玄海原子力発電所3号炉、4号炉	
資料番号	TSG-001
提出年月日	2024年2月5日

日本海南西部の海域活断層の長期評価（第一版） の反映に係る対応方針について

2024年2月5日
九州電力株式会社

1. 第1197回審査会合でのコメント及び当社の対応方針

○小呂島近海断層帯と警固断層帯の連動の考慮

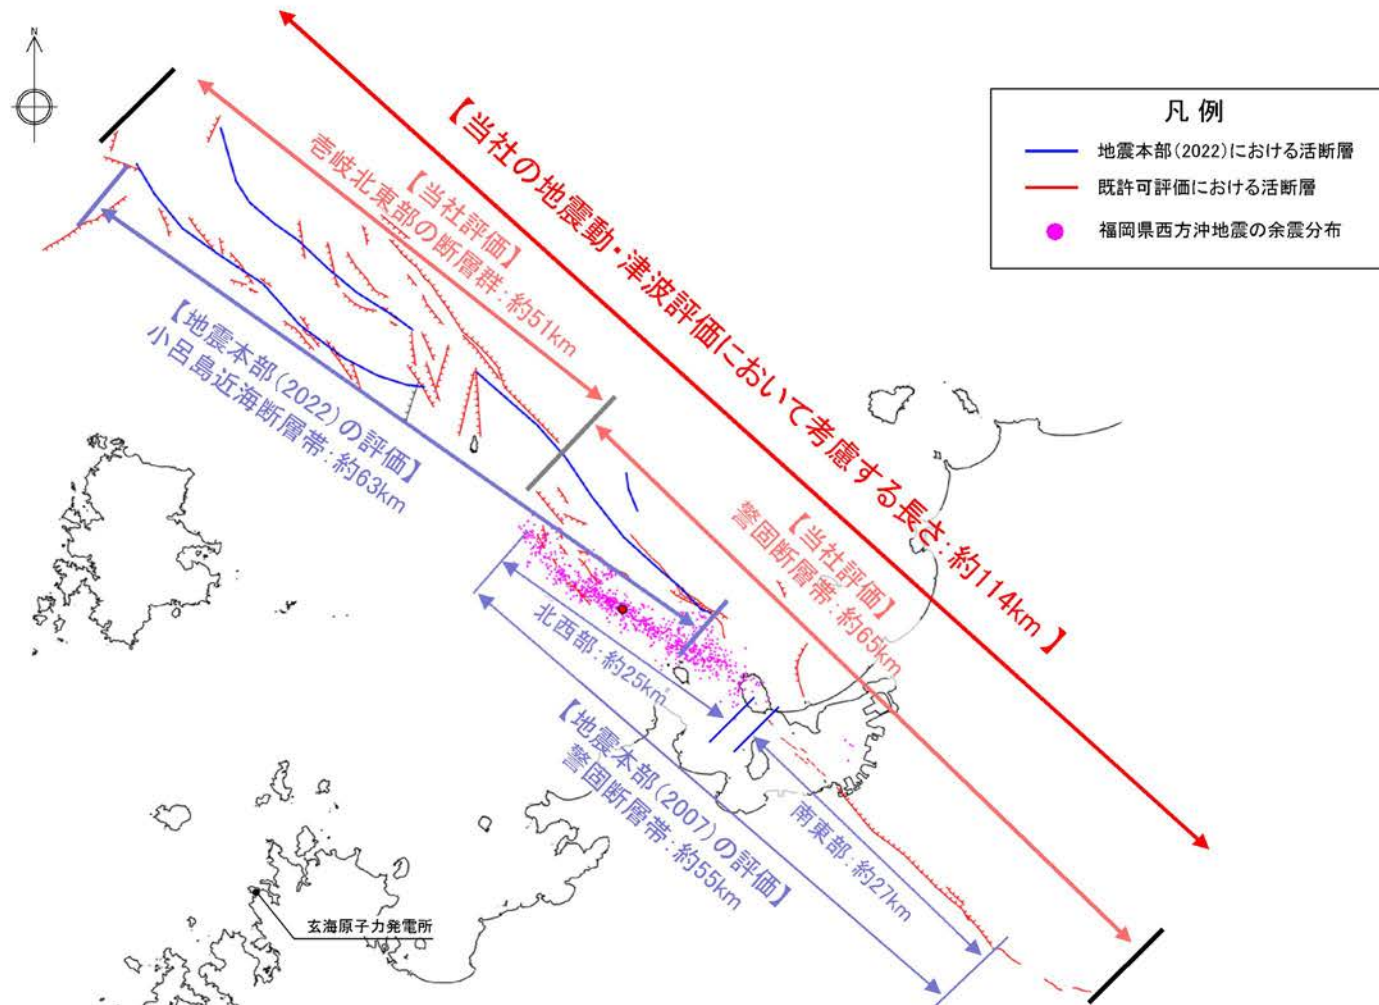
No.	コメント	指摘場所	対応
1	小呂島近海断層帯と既許可の警固断層帯とは一部の区間で北西～南東方向に重複しているため、敷地への影響の観点から、小呂島近海断層帯と警固断層帯との連動についての取扱いを検討する必要がある。	第1197回 原子力発電所の新 規制基準適合性に 係る審査会合 (2023年10月13日)	・小呂島近海断層帯と警固断層帯の連動を地震の震源及び津波の波源として考慮する。
2	第1五島堆断層帯の中部区間については、断層の有無及び連続性を評価するためにはデータを十分に整理する必要がある。		・第1五島堆断層帯の中部区間について、地震本部（2022）の評価を考慮し、活断層評価を見直す。
3	既許可における基準津波の策定では、宇久島北西沖断層群とその北方にある対馬南西沖断層群との連動を考慮しているため、敷地への影響の観点から、第1五島堆断層帯と対馬南西沖断層群との連動についての取扱いを検討する必要がある。		・第1五島堆断層帯と対馬南西沖断層群との連動を地震の震源及び津波の波源として考慮する。

- 地震本部(2022)が、小呂島近海断層帯と警固断層帯が一連の活断層帯である可能性を否定できないとしていることを踏まえ、地震の震源及び津波の波源としては、安全側に、両断層帯を合わせた断層長さを評価する。
- なお、地震の震源及び津波の波源の設定については、既許可評価及び地震本部(2022)の評価を踏まえ、断層長さが長くなるよう保守的な地震の震源及び津波の波源を設定することとし、既許可評価における壱岐北東部の断層群と警固断層帯を合わせた断層長さ約114kmを評価する。
